**Concorso n. 22161 - Stabile E4113 RISTRUTTURAZIONE LICEO CANTONALE BELLINZONA
Prestazioni da Direzione lavori**

in riferimento al concorso in oggetto vi elenchiamo le risposte alle domande/richieste pervenute nei termini di gara e precisamente:

Sinottico Area di Cantiere

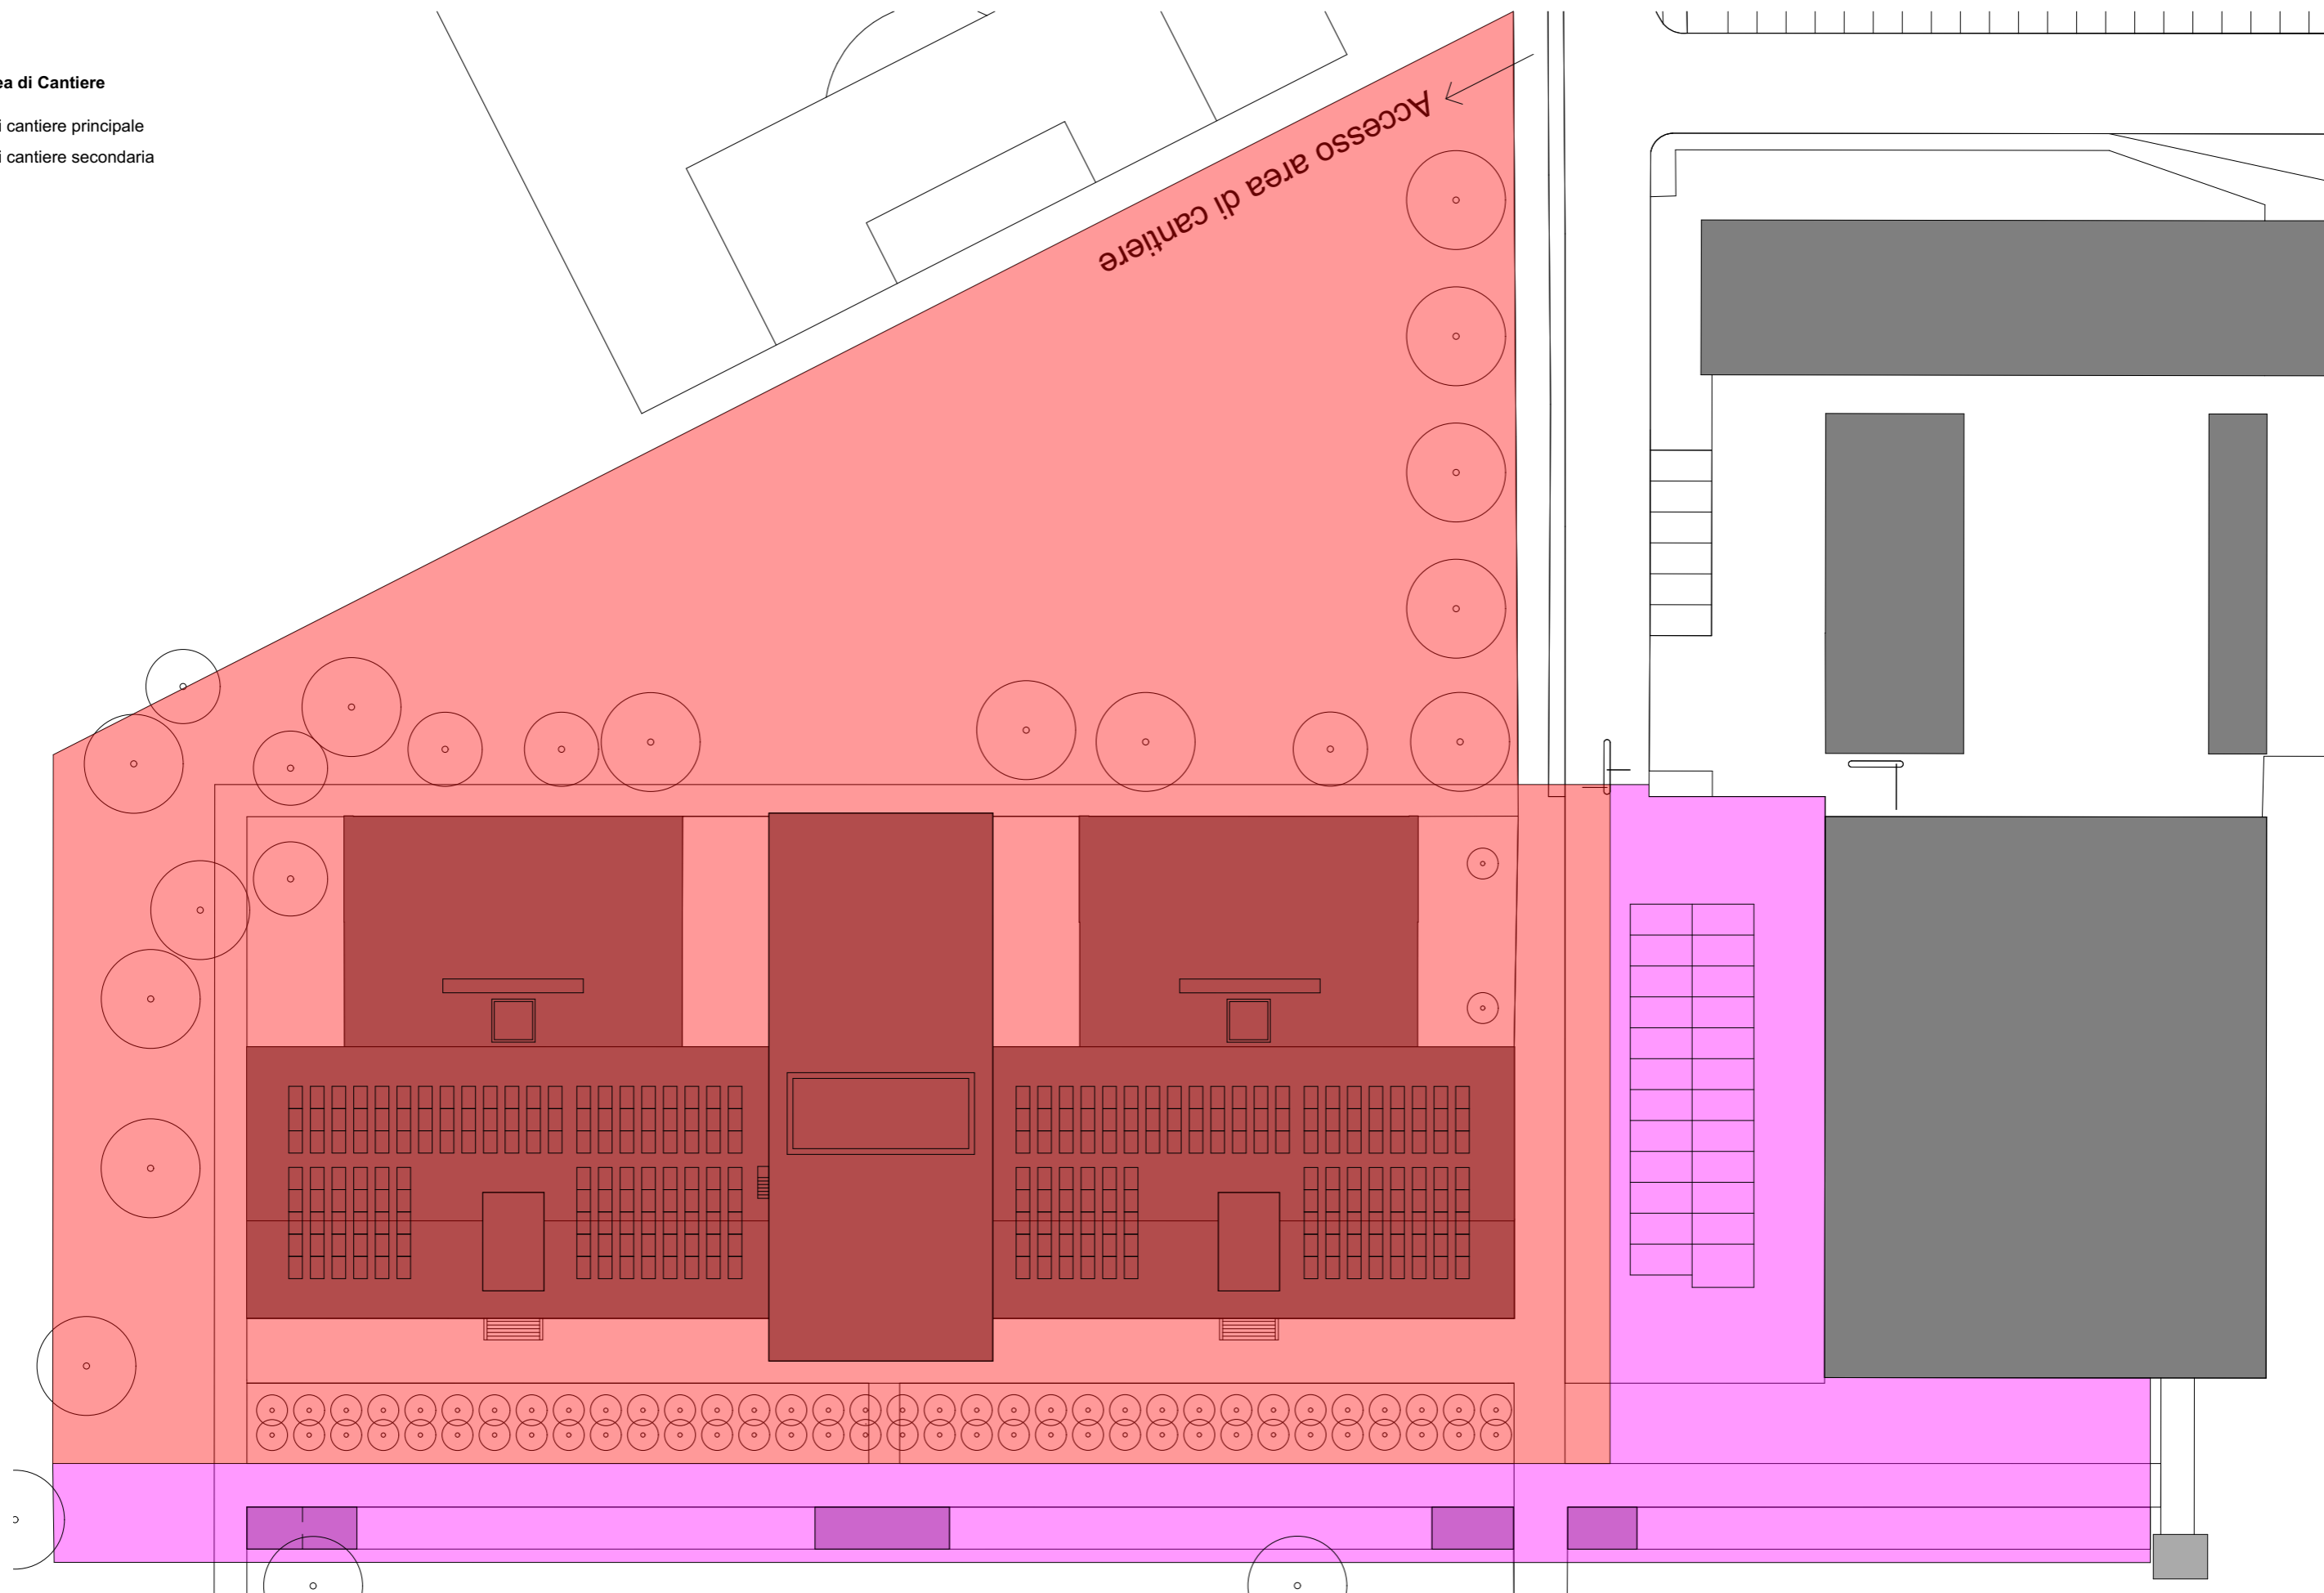
"Date le grandi superfici del mappale 4828, si richiede al Committente di specificare gli spazi a disposizione del cantiere."

Allegiamo una planimetria con l'area di cantiere proposta dai progettisti per l'appalto inerente le opere da impresario costruttore.
